IEC 61851-23
Edition 1.0 2014-03

**ELECTRIC VEHICLE CONDUCTIVE
CHARGING SYSTEM –**

Part 23: DC electric vehicle charging station

CORRIGENDUM 1

Figure 105

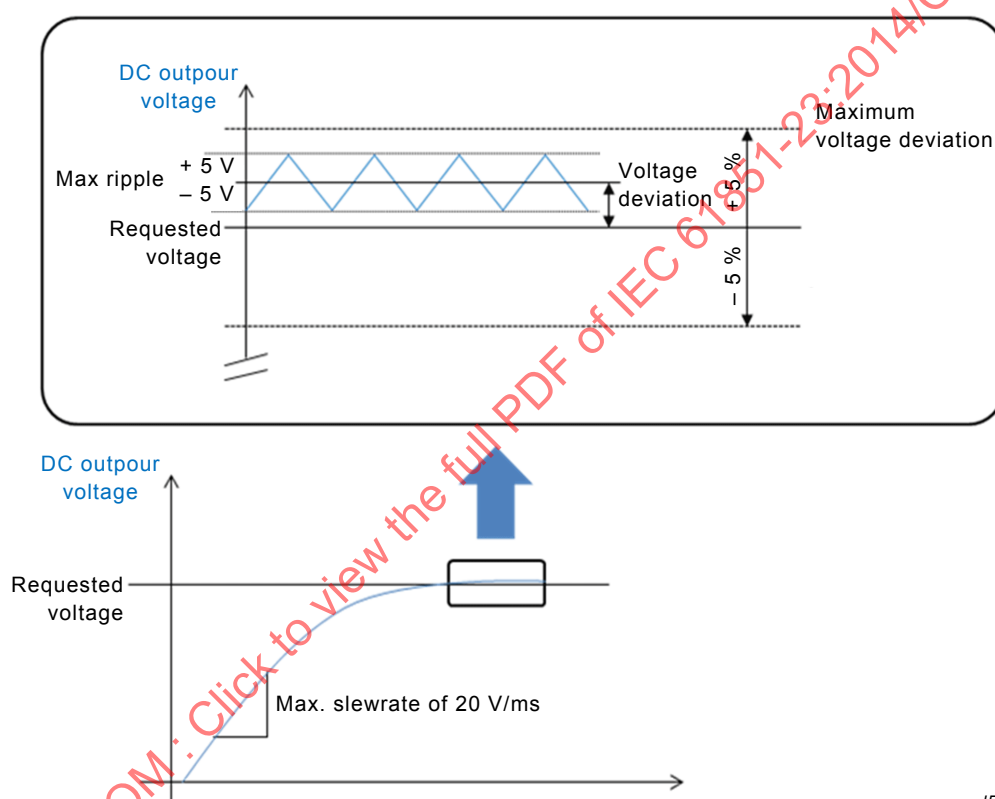
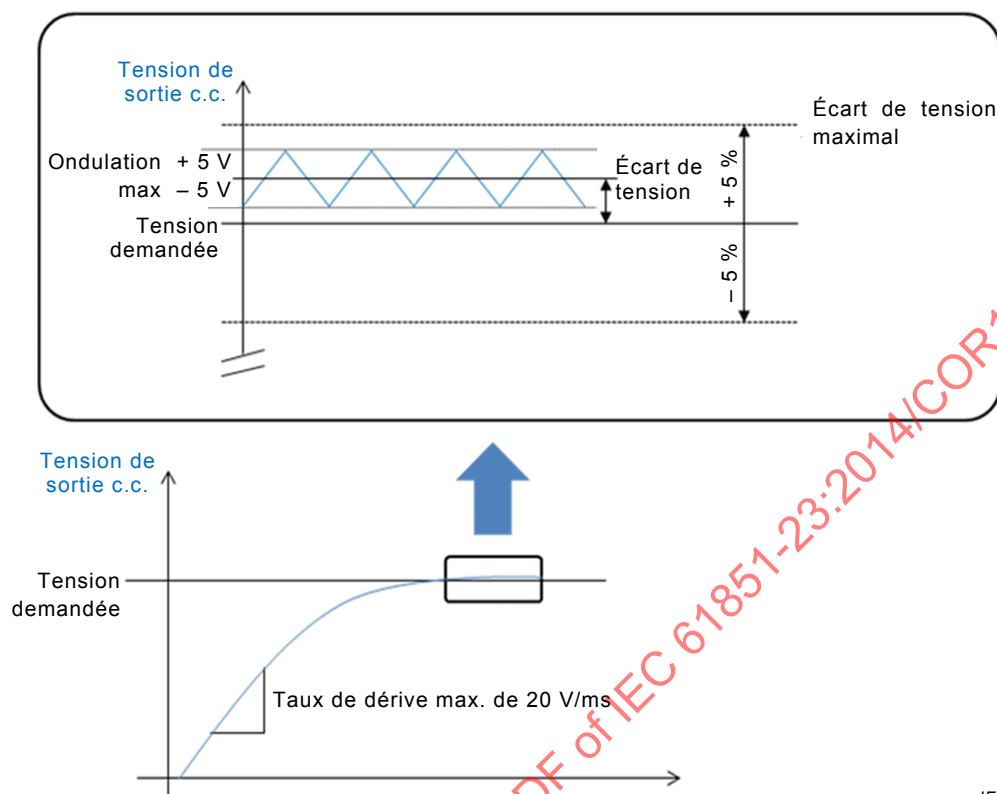
Replace "8 V" by "5 V", and "10 %" by "5 %", as follows:

Figure AA.2

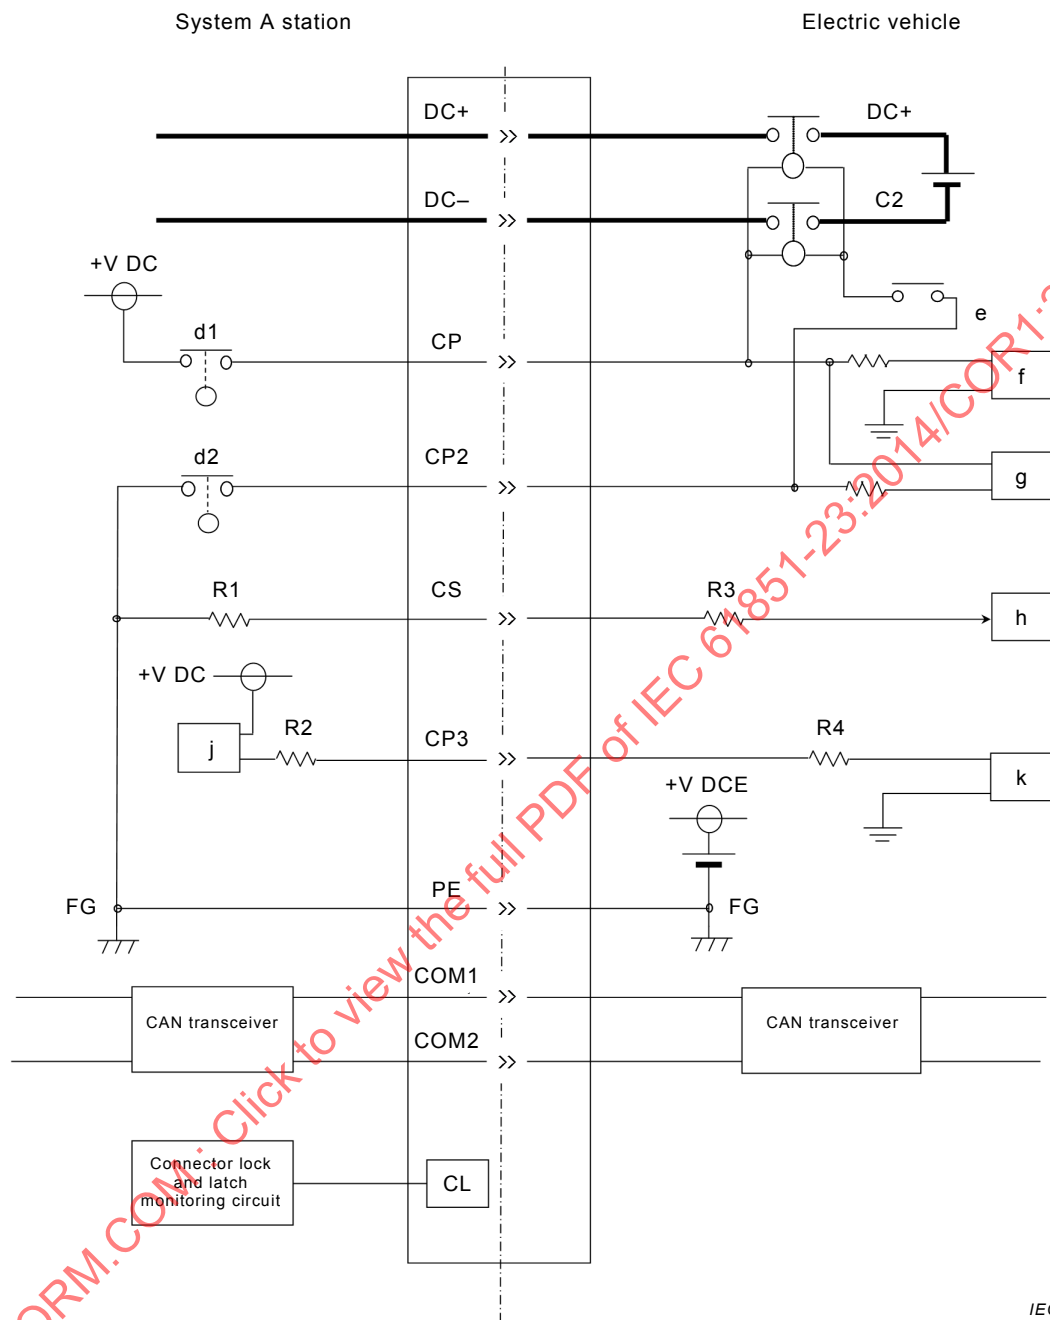
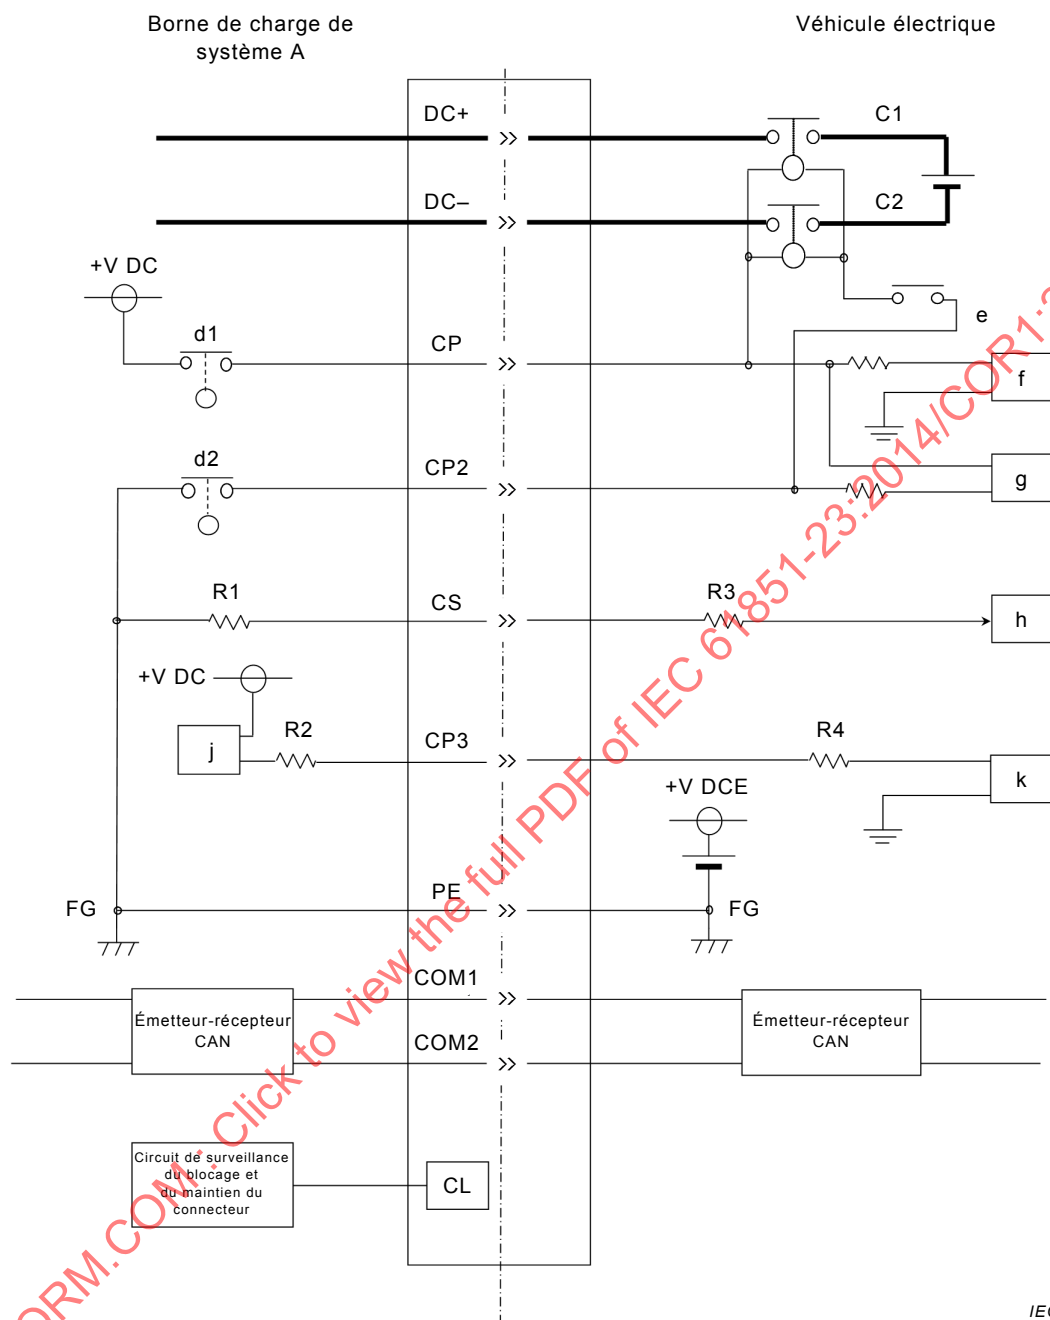
Replace, in the "Electrical vehicle" part, "+V DC" by "+V DCE", as follows:
